Datum: 3. 9. 2018
JID: 141095/2018/KUUK
Číslo jednací: VZ-RR-73/INV/2018/SP – 57.08
Vyřizuje/linka: Bc. Petra Honnerová / 994
E-mail: honnerova.p@kr-ustecky.cz

Vysvětlení/Změna/Doplnění zadávací dokumentace č. 3 k veřejné zakázce na stavební práce s názvem „Rekonstrukce silnice II/266 Šluknov - Lobendava“ zadávané v otevřeném řízení v nadlimitním režimu.

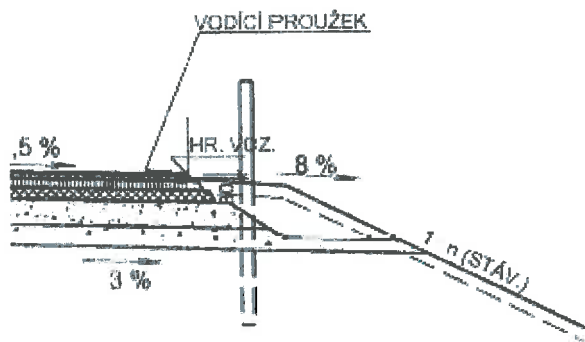
2) Zároveň v souvislosti s prvním dotazem, upozorňuje uchazeč zadavatele, že navržená skladba „C“ konstrukce vozovky v místě oprav je pro realizaci značně problematická. Rozdílná tloušťka asfaltových vrstev u skladeb „A“ a „B“ (5+7+8cm) oproti „C“ (4+6+9cm) znamená, že tyto vrstvy nelze položit v celé šířce jízdního pruhu komunikace a že v celé délce komunikace vzniknou 1 m od okraje po obou stranách vozovky další dvě podélné pracovní spáry, které mohou být a s velkou pravděpodobností i budou, neboť se nachází v místě největšího zatížení pod koly vozidel, příčinou následných poruch. Navíc ošetření těchto spár není ani ve výkazu výměr obsaženo. Dále je nutno přepracovat ve výkazu výměr všechny položky asfaltových vrstev na pokládku do 3 m, neboť při zachování provozu na půlce komunikace a odečtení krajního 1 m nedosáhne ani zbývající část rekonstruované poloviny komunikace této šířky. Trvá skutečně zadavatel na rozdílných skladbách asfaltových vrstev, nebo upraví jejich skladbu tak, aby bylo možné provést pokládku na celou šířku jízdního pruhu?

3) Dále ještě v návaznosti na první dva dotazy, upozorňuje uchazeč zadavatele, že celá pokládka vrstvy ACO u skladby „C“ a zároveň i část pokládky vrstev ACP a ACL v místech realizace skladby „B“ je dle jeho názoru ve výkazu výměr obsažena dvakrát, neboť není z celkové plochy odečtena. Žádáme opět zadavatele o revizi.

4) V souvislosti s výměrou asfaltových vrstev dále ještě upozorňuje uchazeč zadavatele, že ve výpočtu plochy pokládky vrstev ACL, ACP a ŠD, není uvažováno s nutným rozšířením pro umožnění pokládky dalších vrstev ve sklonu 1:1, tedy minimálně v tloušťce následných vrstev, tak je patrné ze vzorového řezu SO 101:

Upraví zadavatel v tomto smyslu výkaz výměr?

Zadavatel provedl kontrolu soupisu prací a bylo opraveno množství pokládky ACO a ACL v uvažované sanaci skladba typu C.

Pokládka asfaltových vrstev bude tedy provedena na šíři jízdního pruhu.

Zadavatel provedl kontrolu soupisu prací a odečetl z celkové plochy skladby C pokládku vrstvy ACO, ACL a ACP, viz bod 2.

Zadavatel provedl kontrolu soupisu prací a upravil množství, týkající se vrstev ŠD_A tl. 200 mm a ŠD_A tl. 150 mm, a to dle rozšíření ve výkazu výměr dané položky (koeficientem 1,4 a 2,4).
